CONSULTA PÚBLICA MME 146/2022

Propostas Metodológicas para o tema
'Separação Lastro e Energia'

Figura 2: Proposta de Implementação em Duas Fases

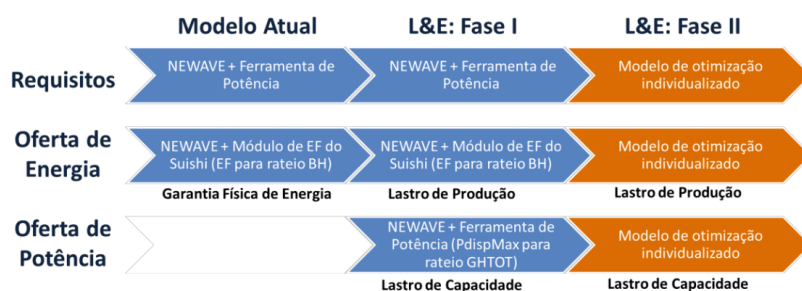
A pergunta que precisa ser colocada é se a implementação em duas fases não irá elevar demasiadamente os custos de transição.

Como apontado na Nota Técnica, a segunda fase poderia rever toda a metodologia. Na medida em que estas revisões metodológicas resultem na alteração da definição dos produtos, acaba-se originando mais uma geração de contratos legados que potencialmente seriam incompatíveis com os contratos de lastros e energia que se almeja implementar mais a frente. Isto implicaria não uma, mas duas transições.

Dado que o objetivo da segmentação do suprimento de energia elétrica em vários produtos é para prover melhor caracterização dos requisitos e recursos para operação do sistema, não faz sentido iniciar a construção de todo um novo arcabouço a partir de modelos que são notoriamente reconhecidos como representando o sistema de forma demasiadamente simplificada.

Já há um bom entendimento das limitações dos modelos empregados e das consequentes distorções essas introduzem. Seria mais prudente conceber o novo arcabouço de contratação de lastros e energia em bases mais sólidas e duradouras.

Não se deve menosprezar os custos e riscos envolvidos em reiteradas alterações do mercado de energia.

Diante disto, recomenda-se que se evite a implementação da Fase I, e já avance diretamente para o desenvolvimento e eventual implementação da Fase II, mesmo que isto implique maior tempo para a adoção da nova forma de contratação.

RECOMENDAÇÃO 5

A implementação da Fase I, indicada na Nota Técnica EPE/DEE/134/2021-r0, deve ser abortada, optando-se pela adoção direta da Fase II, já com um conjunto de modelos e ferramentas mais apropriadas para realizar as análises e quantificações que se fazem necessárias.
